- 5634** *Resolución de 19 de mayo de 2020, de la Dirección General de Calidad y Evaluación Ambiental, por la que se formula informe de impacto ambiental del proyecto «Rediseño de maniobras de salida y llegada instrumentales para el Aeropuerto de Mallorca».*

## REDISEÑO DE MANIOBRAS DE SALIDA Y LLEGADA INSTRUMENTALES PARA EL AEROPUERTO DE MALLORCA

*Salidas desde las pistas RWY 24L/24R (configuración Oeste)*

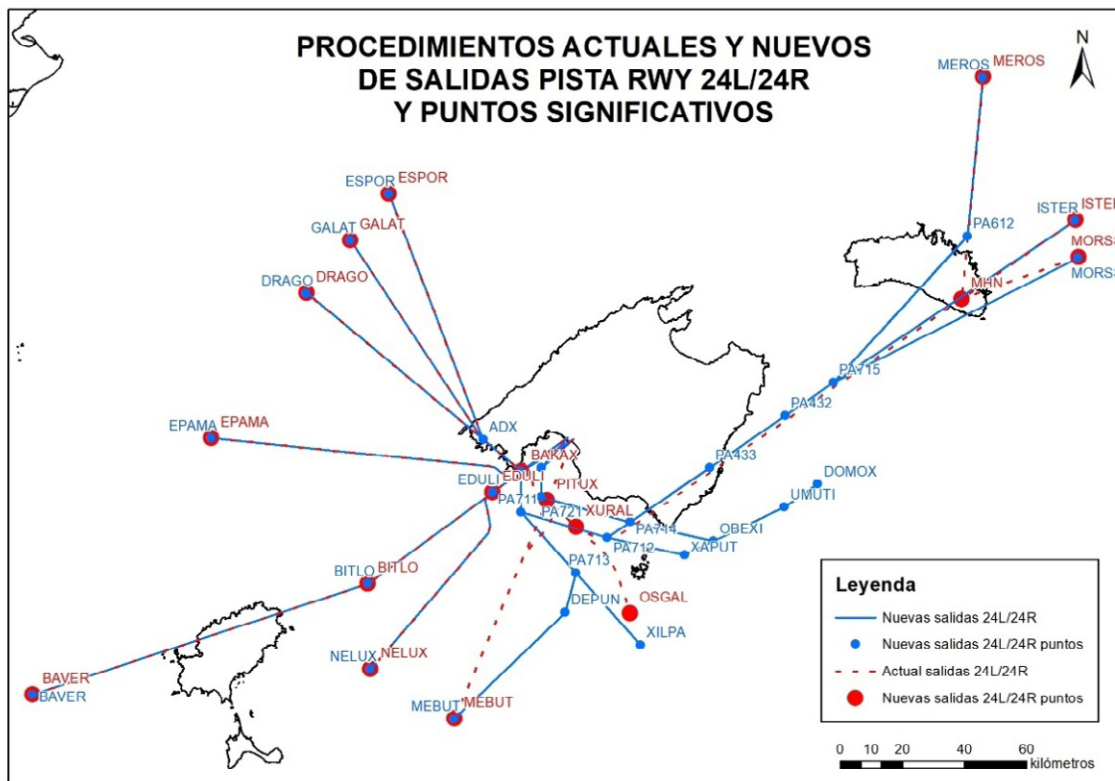
La Asociación de Vecinos de Son Gual también argumenta que existe una elevada estacionalidad del tráfico aéreo, así como, impactos ambientales sobre la zona urbana de

Son Gual y en viviendas de la zona rústica aledaña, para los que considera que no se han previsto medidas correctoras y/o preventivas. Estos impactos serían producidos fundamentalmente por el desdoblamiento de la ruta de salida antes de cruzar la carretera de Manacor (en la configuración Este de las pistas del aeropuerto), así como la ruta PA500 operativa desde 2017. Por ello, el organismo considera necesario, entre otros aspectos: el análisis de alternativas de las rutas planteadas; contar con un estudio sonométrico del ruido en la zona por el uso del aeropuerto en configuración Este en días de máximo tráfico aéreo, así como, incluir un punto de medición y seguimiento de ruido en la urbanización Son Gual II.

*Salidas desde las pistas RWY 06R/06L (configuración Este)*

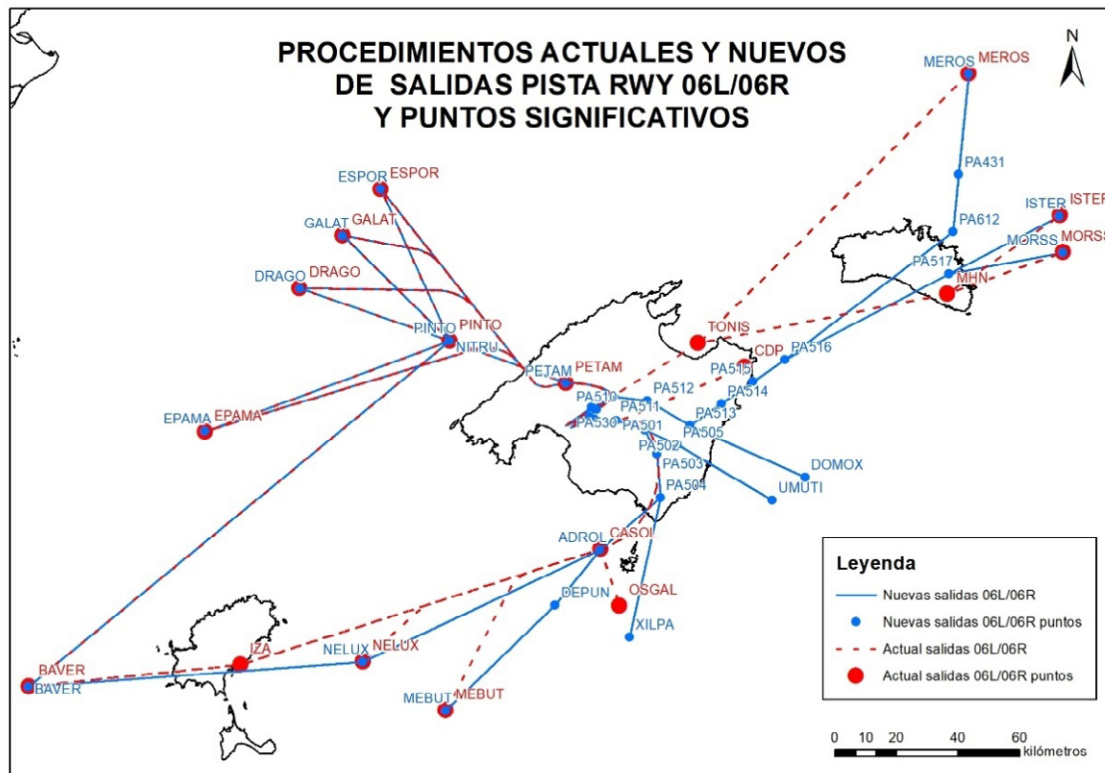
El Servicio de Planificación en el Medio Natural de la Dirección General de Espacios Naturales y Biodiversidad del Gobierno de las Islas Baleares indica que sin duda la ejecución del proyecto tendrá repercusiones sobre espacios de la Red Natura 2000 de las Islas Baleares. A la vista de los datos presentados, manifiesta dudas sobre la inexistencia de afecciones (por ruido y por colisiones con aves fundamentalmente) sobre el LIC «Randa» y la ZEPA «Massís de Randa» en las rutas de despegue (SID RWY 06R/06L) que pasan muy cerca de estos lugares y a bajas alturas de sobrevuelo (579 m). Sobre la ZEC Xorrigo asegura que la ejecución del proyecto supondrá impactos significativos por el aumento de las emisiones atmosféricas, la contaminación acústica y las colisiones con aves. A su juicio, la modificación propuesta empeora la situación existente en la actualidad, en la que ya existen impactos ambientales significativos causados por la situación acústica actual y las colisiones producidas.

Por el contrario, este organismo indica que los despegues en dirección suroeste no parece que pudieran provocar efectos apreciables sobre los espacios de la Red Natura sobrevolados, pues la altura de vuelo es suficientemente elevada como para que los efectos sobre la contaminación acústica o sobre la colisión con aves sean apreciables.
